*Modulo per la presentazione delle osservazioni relative ai progetti sottoposti a procedimenti in materia di VIA, di competenza regionale*

Oggetto: Provvedimento Autorizzatorio Unico Regionale (PAUR) di cui all'art. 27 bis del D.Lgs. 152/2006 e art. 73 bis della L.R. 10/2010 - Progetto di impianto eolico denominato "Badia del Vento" della potenza di 29,4 MW composto da n. 7 aerogeneratori ed opere di connessione ubicati nel comune di Badia Tedalda (AR). Proponente FERA - **OSSERVAZIONI IN AMBITO DOCUMENTAZIONE INTEGRATIVA -STUDI DI VISIBILITÀ – Convocazione della II Conferenza dei Servizi**

Le presenti osservazioni vogliono mettere in evidenza che gli studi di visibilità presentati dal proponente aventi ad oggetto "controdeduzioni Soprintendenza Siena Grosseto e Arezzo (BTD 1.25A) e controdeduzioni Soprintendenza Ravenna Forlì-Cesena e Rimini 1.28 (109c\_RAFCRn) di integrazione al documento Analisi Visiva 5.15 (060foto)", continuano ad essere carenti e non rappresentativi per le motivazioni di seguito riportate

Tabella 54: Intervisibilità percentuale dell’impianto

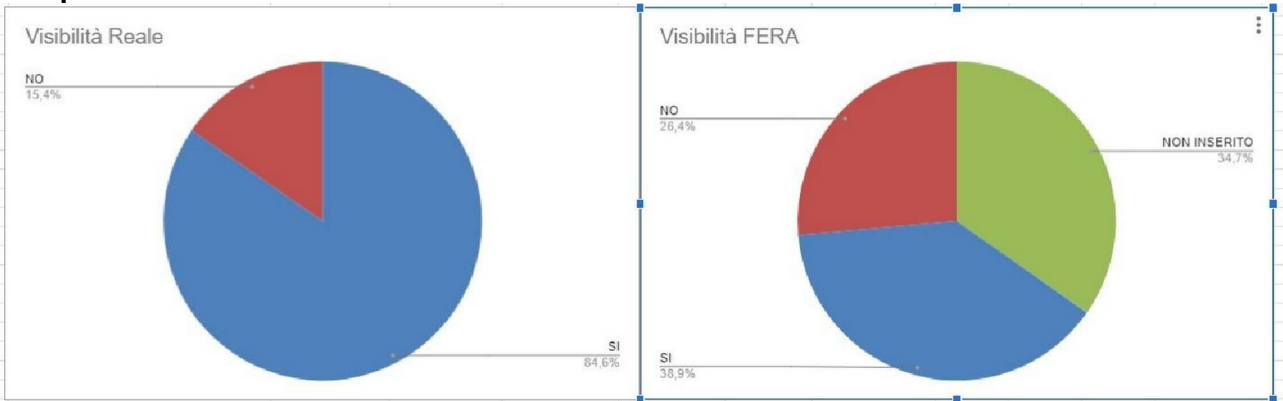
Dall’analisi del documento emerge che negli 82 punti considerati dal proponente, c’è una ridondanza di scatti eseguiti nei punti in cui l’impianto non sarebbe visibile, con il risultato di determinare una distorsione del reale dato statistico.

Per contro, dalle analisi da noi eseguite attraverso punti di osservazione più rappresentativi, risulta che la visibilità dell’impianto è pari all’ 84% contro il 45% dichiarato dal proponente in tutti i propri elaborati, così come evidenziato nel seguente grafico comparativo.

<b>Gattara Chiesa bene tutelato 1</b>	<b>Beni tutelati</b>	<b>1,6</b>	<b>1,5</b>	SI	NO	orografia
<b>Gattara Torre Bene tutelato 2</b>	<b>Beni tutelati</b>	<b>1,6</b>	<b>1,5</b>	SI	NON INSERITO

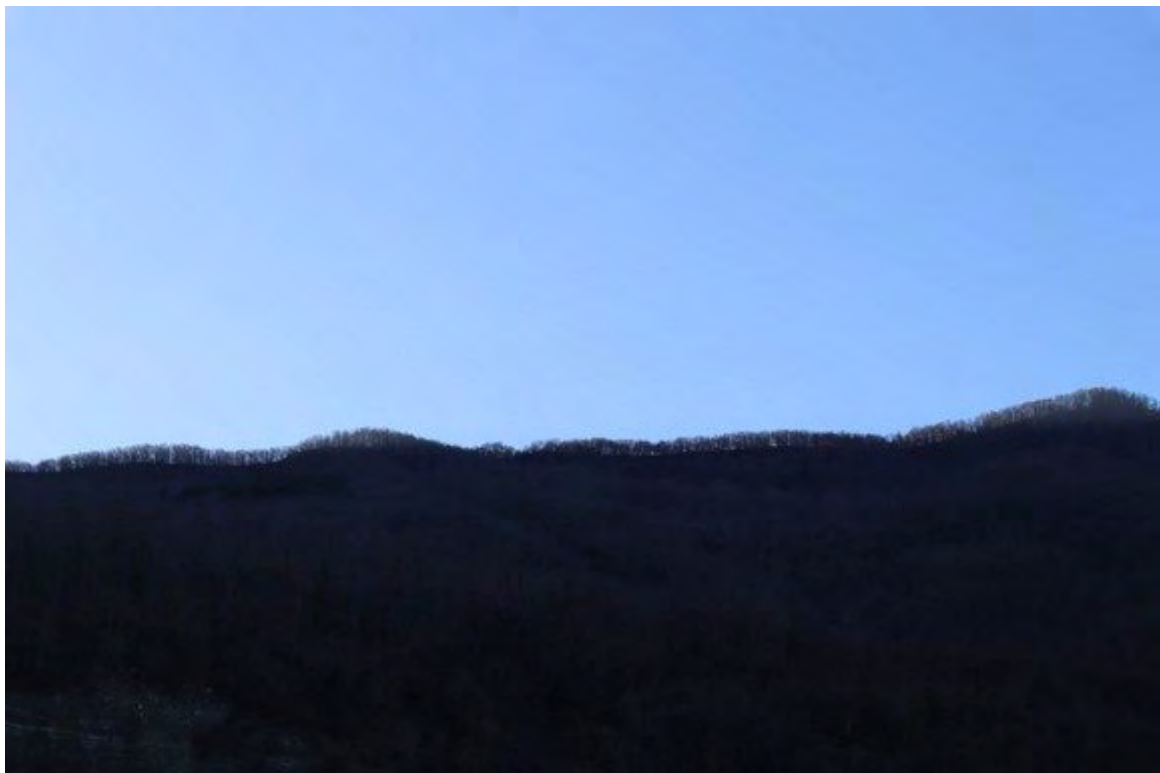
Visibilità dalla piazza di Gattara

visibilità dalla torre di Gattara

Torre di Bascio Pennabilli bene tutelato 3,7	Bene tutelato	3,7	3,7	SI	SI
--	---------------	-----	-----	----	----

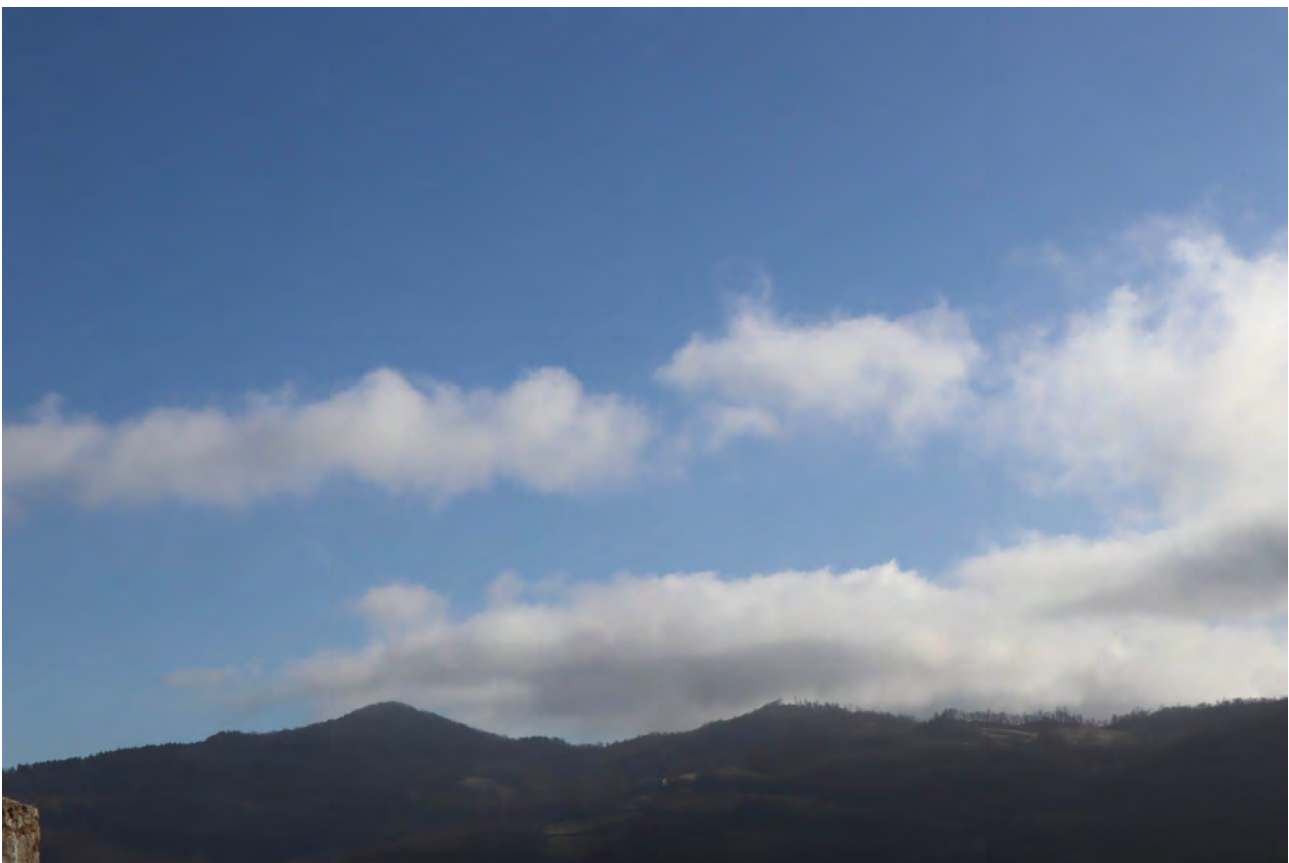
vista dalla Torre di Bascio

Ca' Raffaello Loc. in comune di Badia Tedalda centro abitato 4,5	tessuto storico	4.5	4,5 SI	SI 1	copertura vegetazionale
--	-----------------	-----	--------	------	-------------------------

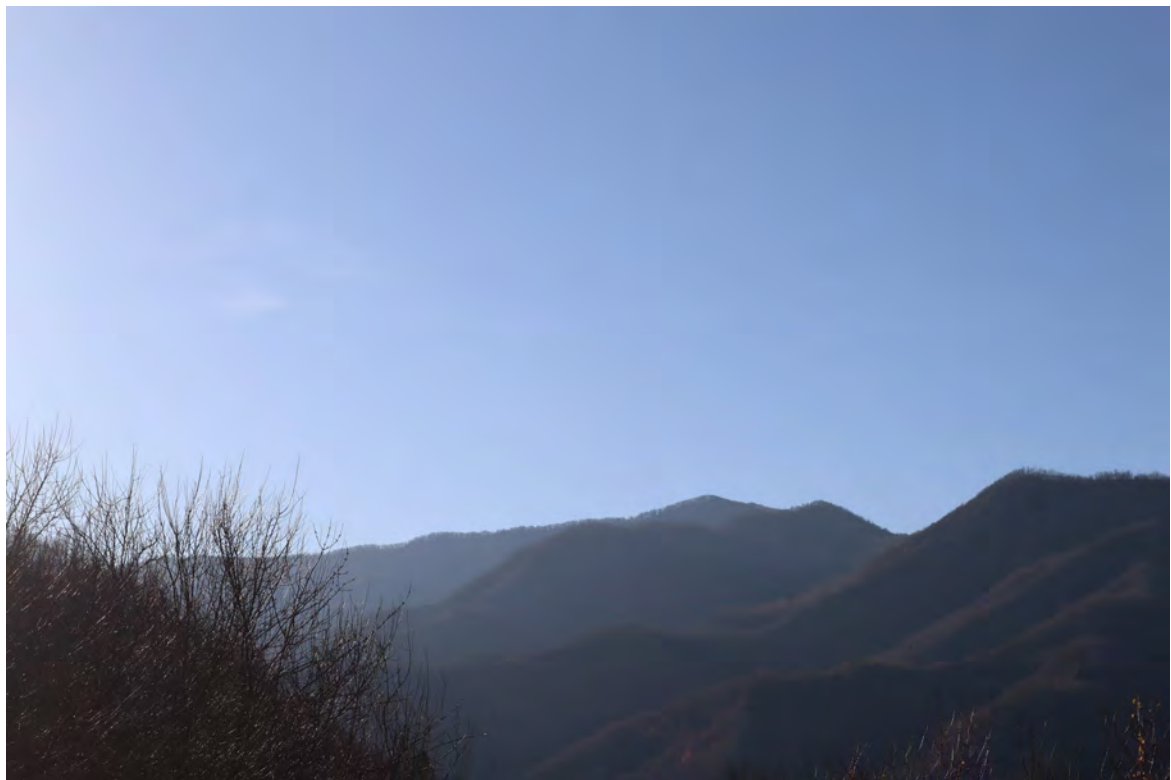
Vista dal centro del paese di Ca' Raffaello

MIRATOIO	tessuto storico		5,5	SI	SI	SI
Chiesa Convento a Miratoio	Bene tutelato		5,8		SI	NON INSERITO

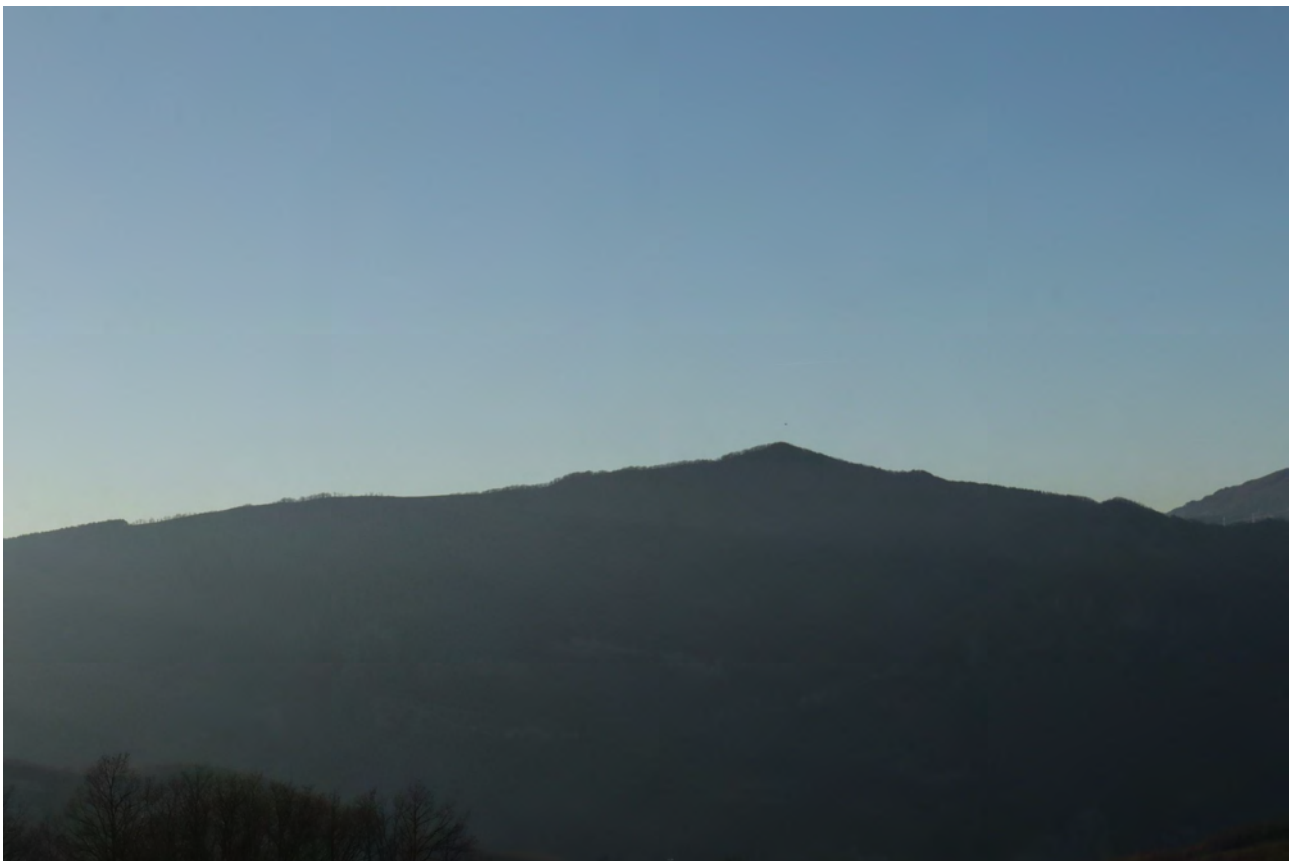
Vista dal Convento di Miratoio non inserito nelle foto simulazioni
